SERVICE INFO

Abhilfe gegen Geräusche

im Bereich des Nebenaggregatetriebs bei Ford Mondeo III und Ford Transit

Hersteller:	Ford
Modelle:	Mondeo III, Transit
Baujahr:	2000 - 2007
Motoren:	2.0 D, 2.2 D
Art-Nr.:	535 0223 10

Bild 1: Wechsel von starrer Riemenscheibe auf einen Generatorfreilauf

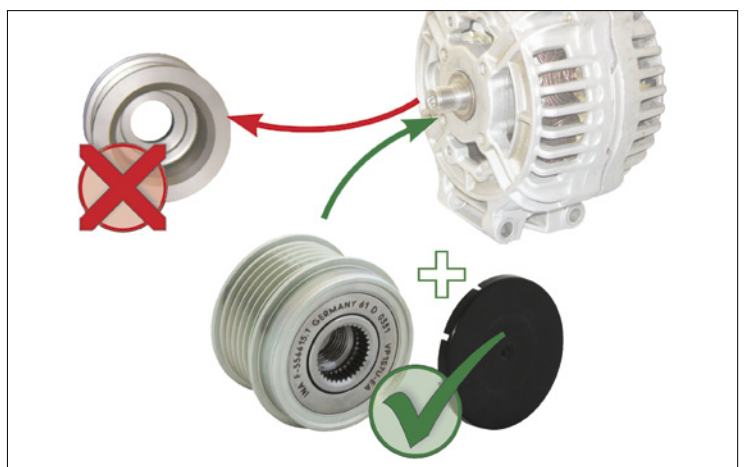
Durch starke dynamische Bewegungen des Keilrippenriemens kann es bei Fahrzeugen mit starrer Generatorriemenscheibe zu starker Geräuschbildung kommen.

Als technische Lösung bietet Schaeffler Automotive Aftermarket für diese Fahrzeuge einen Generatorfreilauf an. Dieser mindert die dynamischen Belastungen im Nebenaggregate-trieb und verhindert so die Geräuschbildung.

Schaeffler Automotive Aftermarket empfiehlt die betroffenen Fahrzeuge mit starrer Generatorriemenscheibe auf den Generatorfreilauf 535 0223 10 umzurüsten.

Bild 2: Beim Einbau des Generatorfreilaufes an einem Visteon Generator (Ford Mondeo III) muß die beiliegende Distanzscheibe mit der Dicke 3 mm verwendet werden!

Bild 3: Beim Einbau des Generatorfreilaufes an einem Bosch Generator (Ford Transit) muß die beiliegende Distanzscheibe mit der Dicke 1,4 mm verwendet werden!
